From 5.1, 2, e <5.1, 2, e@amsterdam.nl>
Subject **Oswald veldwerk**
To 5.1, 2, e 5.1, 2, e <5.1, 2, e @amsterdam.nl>
Cc 5.1, 2, e 5.1, 2, e <5.1, 2, e @amsterdam.nl>
5.1, 2, e April 1, 2025 at 10:27:26 AM CEST

Hooi 5.1, 2, e
zojuist was ik de csv's aan het controleren van VTV Kweeklust van veldwerker Oswald, acceptatie documenten T-0507, T-0508, T-0509 en T-0510. Er vielen ons een paar dingen op.
Het lijkt erop, dat Oswald niet helemaal heeft begrepen hoe de vakken moeten worden toegewezen?

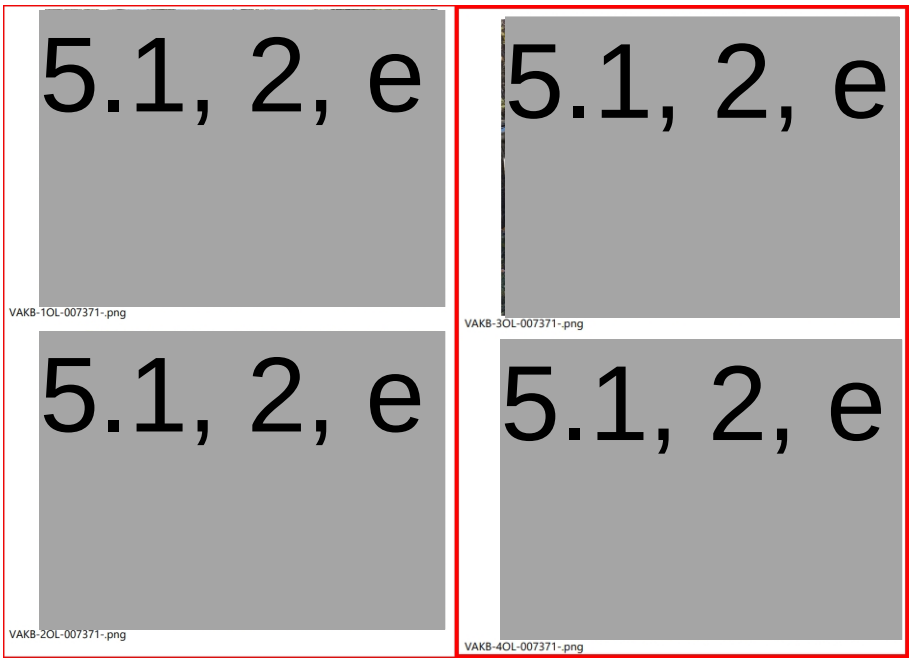
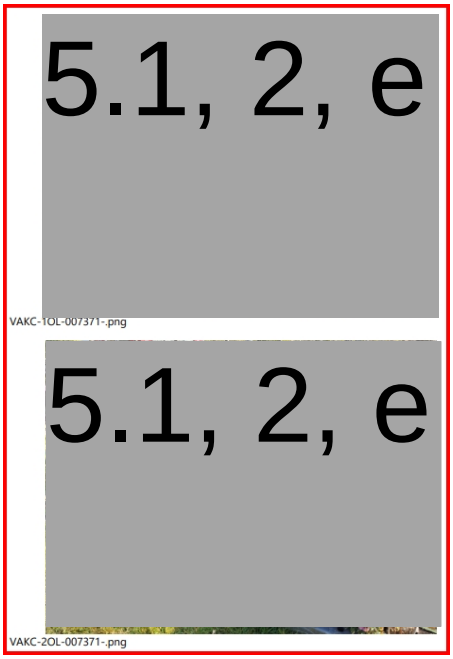
Tuin 2 van VTV Kweeklust (Werkorder 6985, acceptatiedocument T-0507)
Vak B: In het rapport (p. 3) is vak B als één moestuin vermeld, maar uit de foto's blijkt dat dit vak in werkelijkheid uit meerdere, visueel verschillende delen bestaat (zie foto's op p. 10-11 van de rapportage). Met name het deel **binnen in de kas** heeft een duidelijk andere soort aarde (teelaarde; er is zelfs een zak teelaarde zichtbaar op de foto). Dit kaskamer-deel had als een apart vak geregistreerd moeten worden in plaats van samengevoegd onder vak B.

- **Vak C:** Oswald lijkt alle kleine plantperkjes die er ongeveer hetzelfde uitzien, als één vak C te hebben beschouwd. In werkelijkheid bestaat vak C uit **meerdere kleine vakken** (aparte perkjes) die visueel van elkaar gescheiden zijn. Deze zijn ten onrechte samengevoegd tot één vak, hetgeen niet klopt met de feitelijke situatie (zie bijgevoegde foto van vak C).

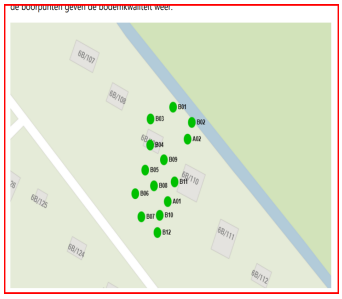
- **Boringen in de verkeerde tuin:** Volgens de huidige gegevens zijn de uitgevoerde boringen gekoppeld aan **tuin nummer 109** in plaats van tuin 108. Dit duidt erop dat er een misnummering of administratieve verwisseling heeft plaatsgevonden.

- **Locatie van boring B04:** Uit de informatie blijkt dat boring **B04 zelfs ín een tuinhuisje** is geplaatst. Een boring binnen in een huisje is ongebruikelijk en hoogstwaarschijnlijk een foutieve aanduiding van de locatie.

- **Onjuiste vakindeling:** De vakindeling voor tuin 108 komt niet overeen met wat op de foto's te zien is. **Vak A** had opgedeeld moeten worden in twee afzonderlijke vakken (er zijn ter plekke twee duidelijk te onderscheiden delen die nu als één vak A zijn genoteerd). **Vak B** zou zelfs in meerdere vakken gesplitst moeten worden volgens de visuele onderverdeling op de foto's, maar is in de rapportage als één groot vak B opgenomen.

- **Ontbrekend vak:** Daarnaast zien we op de foto's van tuin 108 een **groot vierkant stuk klei-achtige grond** dat helemaal niet als apart vak is geregistreerd in de rapportage. Dit stuk grond had wel als vak meegenomen moeten worden, maar ontbreekt nu in de indeling.
